Aménagement hydroélectrique de la Toulnostouc

**Réponses aux questions et aux commentaires
des autorités fédérales concernant le rapport
d'avant-projet**

Figure 1 – Courbes de qualité de l'habitat de l'omble de fontaine
(indice de vitesse = 1,0 ; vitesse = 0 m/s)

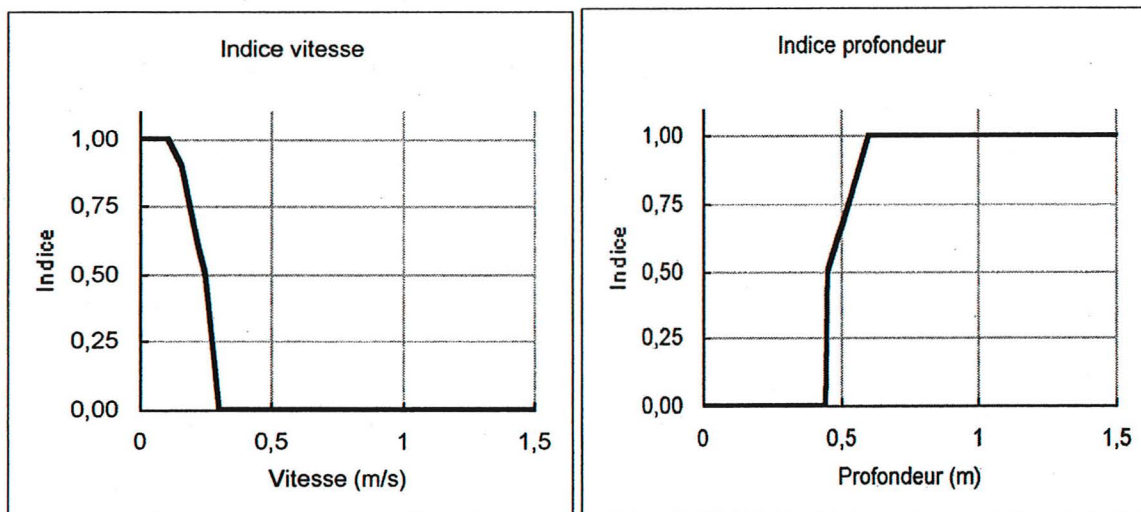
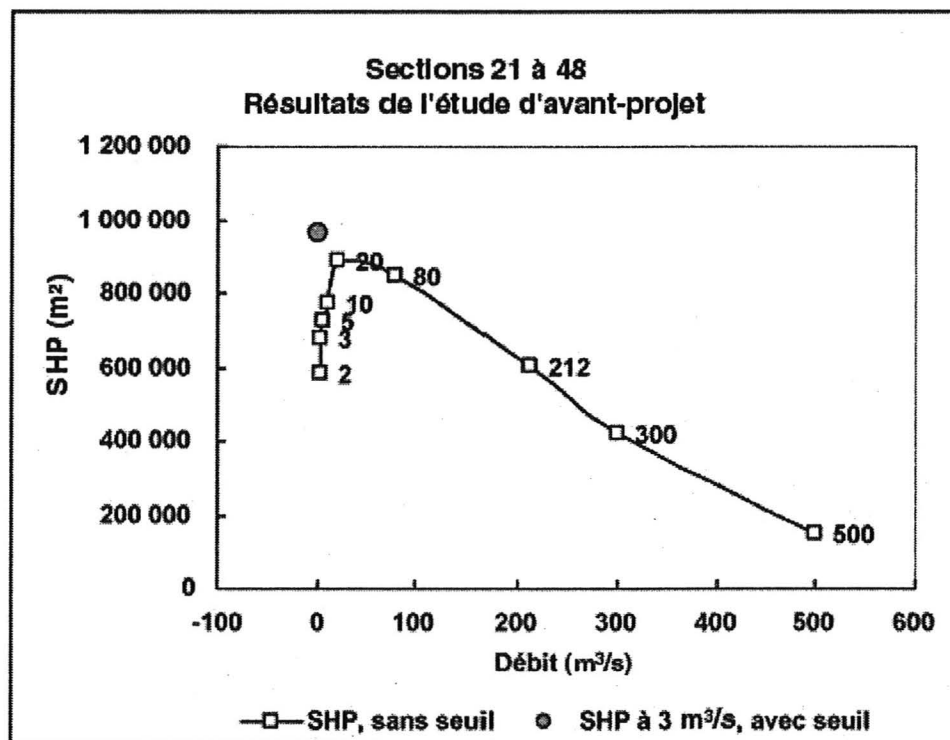
- √ *La validité, dans le cadre du présent projet, des courbes retenues devra être démontrée et leur influence potentielle sur le débit réservé discutée. Par exemple, après consultation de l'abondante littérature récente sur le sujet, nous nous questionnons sur la pertinence de la courbe retenue pour les vitesses et son influence à la baisse sur le débit réservé, en particulier pour les plages de vitesse inférieures à 7 cm/s et supérieures à 11 cm/s (pente forte entre 11 et 30 cm/s).*

La figure 1 montre les courbes de qualité de l'habitat utilisées dans l'étude d'avant-projet. Le tableau 1 donne les superficies d'habitat ainsi obtenues, tandis que la figure 2 illustre la relation débit-superficie qui en découle pour les sections de relevés hydrométriques 21 à 48 (voir la carte K-1 du volume 2 du rapport d'avant-projet).

On remarque que, avec ou sans seuil, les superficies d'habitat pondérées (SHP) sont plus élevées à un débit de $3 \text{ m}^3/\text{s}$ qu'au débit module ($212 \text{ m}^3/\text{s}$).

Figure 11 – Effet de la méthode de calcul de l’indice combiné de qualité de l’habitat sur les superficies d’habitat pondérées

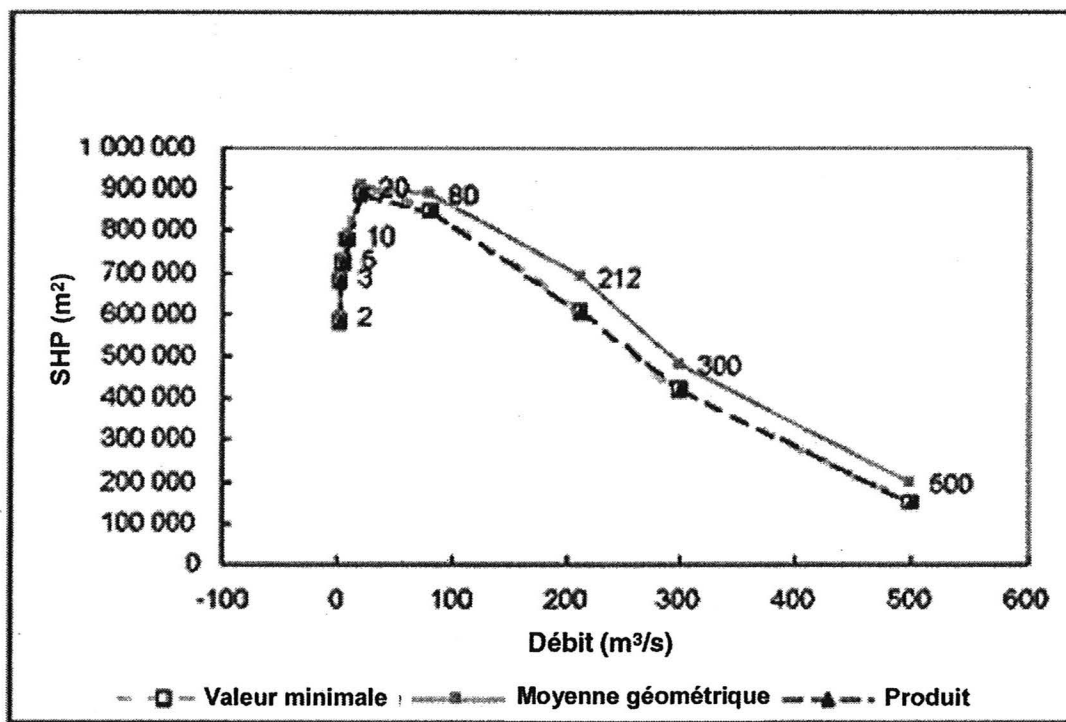
L'évaluation du débit réservé nous semble déficiente à plusieurs égards. D'une part, nous remettons en question plusieurs des hypothèses de départ et intrants au modèle. D'autre part, nous avons peu confiance en la valeur de débit réservé obtenue car celle-ci se trouve sur une portion comprimée et à forte pente de la courbe qui illustre la relation entre la superficie d'habitat pondéré et le débit. Il est donc risqué de tirer des conclusions dans la portion des faibles débits de cette courbe car les superficies d'habitat y sont grandement influencées par une très faible modification du débit.

Pour répondre à la demande de Pêches et Océans Canada, les SHP pour l'omble de fontaine adulte ont été calculées à l'aide des trois méthodes. Le tableau 6 et la figure 11 présentent les résultats dans une forme différente.

Figure 20 – Courbe de rendement d'une turbine Francis

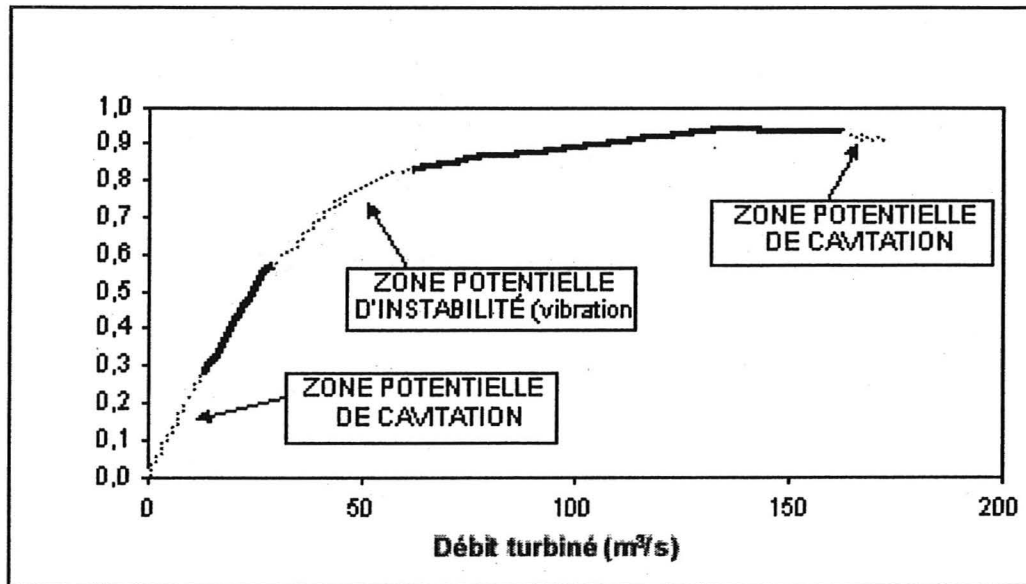
- √ *Le promoteur devrait décrire les impacts associés à la gestion de la centrale sur la reproduction du grand brochet (ex. : Y aura-t-il suffisamment d'eau au niveau des frayères au cours de la période de reproduction et d'incubation des œufs du grand brochet ?).*
- √ *Préciser comment les résultats de l'étude mentionnée en réponse à la question 19 (page 92 du Complément au rapport d'avant-projet) s'appliquent au grand brochet ?*
- √ *Préciser s'il possible de réduire graduellement le débit à la fin des périodes de pointe afin d'éviter l'abaissement rapide du niveau d'eau.*

La figure 20 illustre la courbe de rendement d'un groupe de type Francis en fonction du débit turbiné. Elle montre qu'il existe une plage où l'exploitation de la turbine atteint le meilleur rendement. On remarque aussi des plages de cavitation et d'instabilité où il n'est pas souhaitable d'exploiter la turbine car elle pourrait être endommagée. Au moment de l'arrêt d'un groupe turbine-alternateur, l'exploitant doit diminuer rapidement le débit turbiné afin de réduire le temps où la machine est en vibration ou en cavitation.

Figure 23 – Profil transversal de certaines sections de la rivière Toulnostouc : secteur à débit réduit

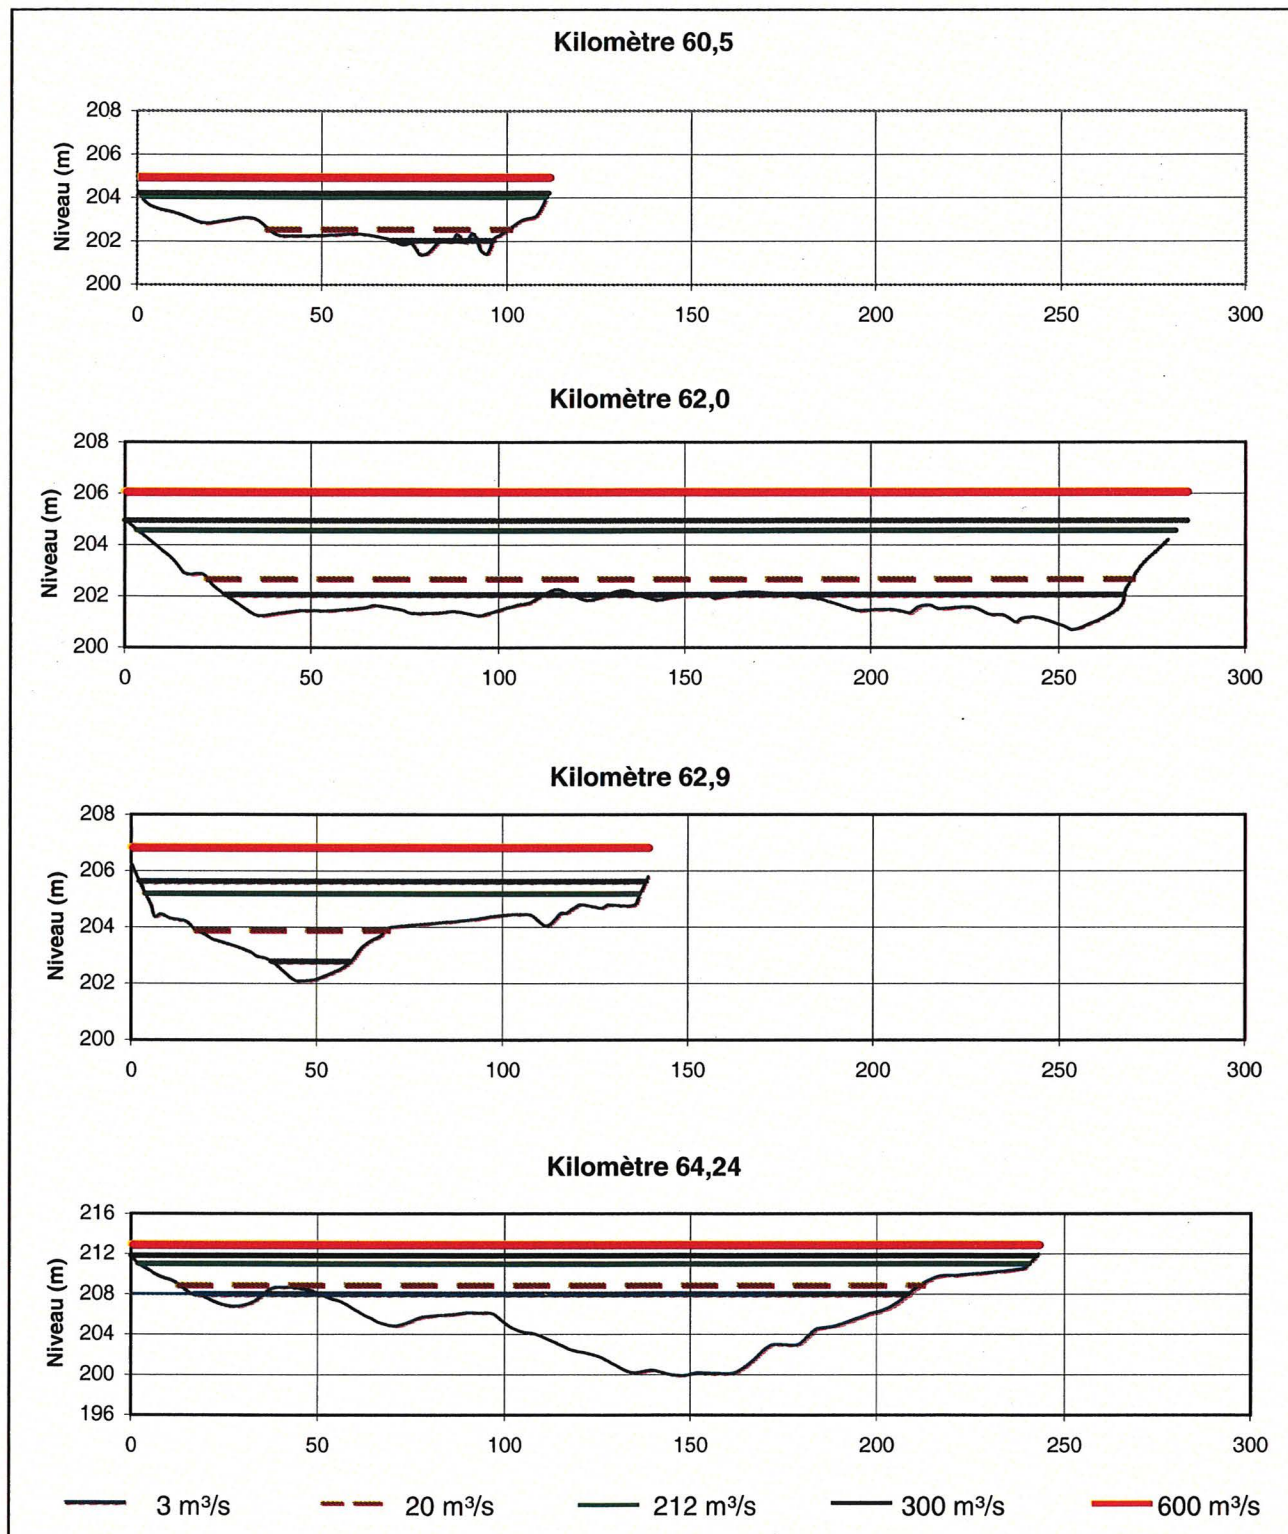
La figure 7.6 n'est pas claire. On ne peut faire la distinction entre le niveau de l'eau pour un débit de 3 m³/s et de 212 m³/s puisque la légende semble identique. De plus, les niveaux d'eau ne sont pas indiqués pour chacun des débits (3 m³/s, 212 m³/s, 300 m³/s et 600 m³/s) pour chaque profil transversal présenté. Pourquoi ?

La figure 7-6 du volume 1 du rapport d'avant-projet a été modifiée et présentée à la page 78 du complément du rapport d'avant-projet publié en octobre 2000. La version modifiée est reproduite à la figure 23 du présent document.
